社子溪月眉橋下游至慈恩橋右岸護岸治理工程(含慈恩橋及成功橋改建)生態檢核表

C-01 施工階段現場勘查紀錄表

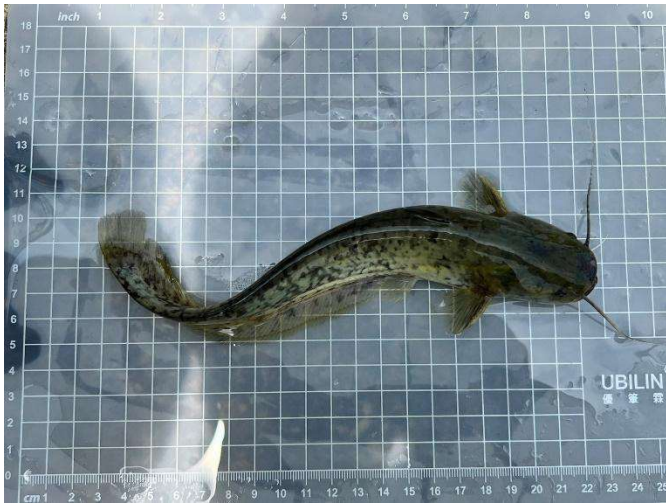
- 座標 24.919121, 121.144375 工區上游處，施工便道請仿照下游，在與水交界面堆放大塊石，減緩水流沖刷，降低河水混濁程度。

勘查日期	112/07/21	填表日期	112/07/24
紀錄人員	李京樺	勘查地點	(TWD97)X : 263813.991 Y : 2757226.212
人員	單位/職稱	參與勘查事項	
李京樺	亞磊數研工程顧問有限公司/助理工程師	生態勘查	
	遠城營造有限公司	會同勘查	
現場勘查意見 提出人員(單位/職稱) <u>李京樺/助理工程師</u>		處理情形回覆 回覆人員(單位/職稱) <u>莊哲豪/工地主任</u>	
		<ol style="list-style-type: none"> 1. 後續將依建議辦理。 2. 後續該區域施工項目完成後，將依建議辦理。 3. 依建議辦理 	
<ol style="list-style-type: none"> 1. 移植之苦楝樹生長情況不佳，樹幹表面有不平整之傷口，且有覆土過深的情形。建議傷口應塗上防水塗料；覆土深度應以可看到根領為準。

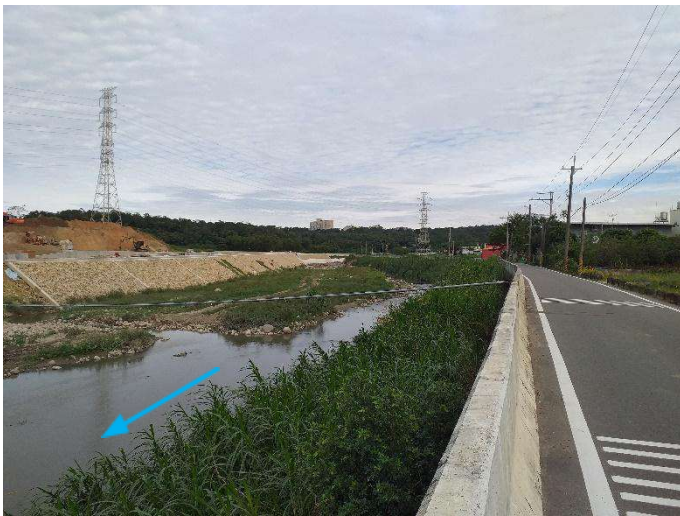
勘查日期	112/10/23	填表日期	112/10/24
紀錄人員	李京樺	勘查地點	(TWD97) X: 263813.991 Y: 2757226.212
人員	單位/職稱	參與勘查事項	
李京樺	亞磊數研工程顧問有限公司/助理工程師	生態勘查	
現場勘查意見 提出人員(單位/職稱) <u>李京樺/助理工程師</u>		處理情形回覆 回覆人員(單位/職稱) <u>莊哲豪/遠城營造</u>	
 		<p>1.目前工程仍於河道內進行固床工施工，後續完成將其回復。</p> <p>2.依建議事項辦理。</p>	
<p>1. 前次勘查發現社子溪上游月眉橋工區(WGS84座標 24.918999, 121.144613)有裸露土方、土堤緊鄰河道之情形，本次勘查尚未改善，遇雨或工程施作易造成泥沙流入河中造成河水混濁，在工區範圍亦有觀察到河水混濁的情形。 建議：若須長時間堆置，可在土方與水流交界處堆置大塊石或水泥塊，降低水流造成的沖蝕。</p>

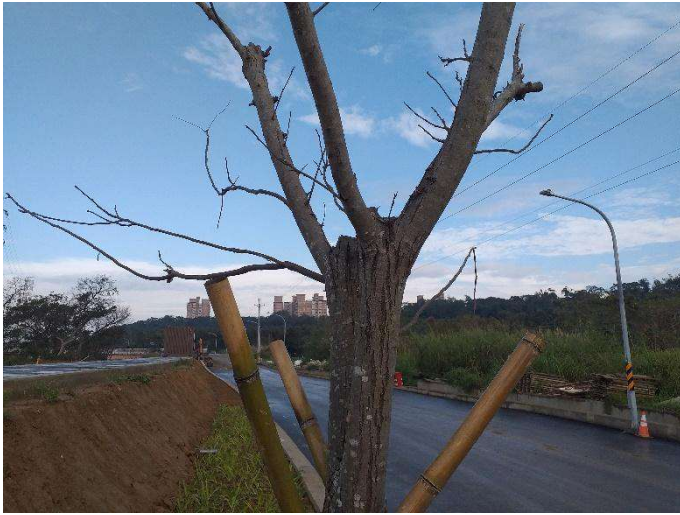
1. 保全林帶鄰近施工區域側仍可觀察到不少保全樹木枝幹有不平整之斷裂傷口。
建議：沿線檢視樹木傷口，將不平整之傷口修剪平整，切口不可為水平向上，避免雨後斷裂處積水，使樹木染病腐朽。

2. 新植樹木狀況不良，觀察到許多斷頭式修剪及夾皮的新植喬木，此類樹木後續易產生倒塌、斷枝等情形，除了觀賞性不佳外更有安全風險。
建議：建議檢視園藝廠商是否按照合約提供合適的新植喬木；是否按照標準程序執行修剪；並換植正常生長之喬木。

勘查日期	113/01/29	填表日期	113/01/30
紀錄人員	李京樺	勘查地點	(TWD97) X: 263813.991 Y: 2757226.212
人員	單位/職稱	參與勘查事項	
李京樺	亞磊數研工程顧問有限公司/助理工程師	生態勘查	
現場勘查意見 提出人員(單位/職稱) <u>李京樺/助理工程師</u>		處理情形回覆 回覆人員(單位/職稱) <u>莊哲豪/工地主任</u>	
		<p>1.後續將依據建議事項辦理，檢視保留樹木狀況。</p> <p>2.依建議事項辦理，將再與園藝廠商協商。</p>

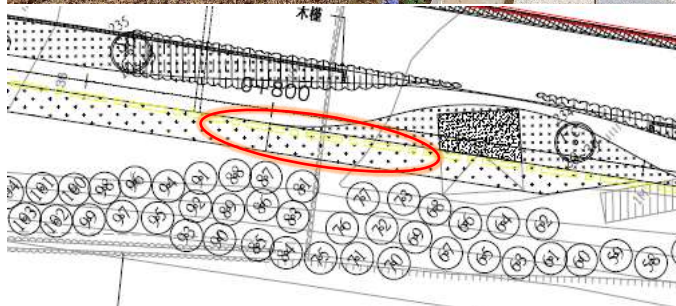
3. 河道復舊已完成，左岸灘地未受擾動，成功橋上游右岸植生已覆蓋至水陸域交界處；右岸新建護岸坡腳處有保留與左岸約相同寬度之灘地，後續將持續追蹤該處濱溪植被覆蓋狀況。
建議：後續移交維護管理單位時，應註明未來清淤時必須迴避右岸保全樹木帶。
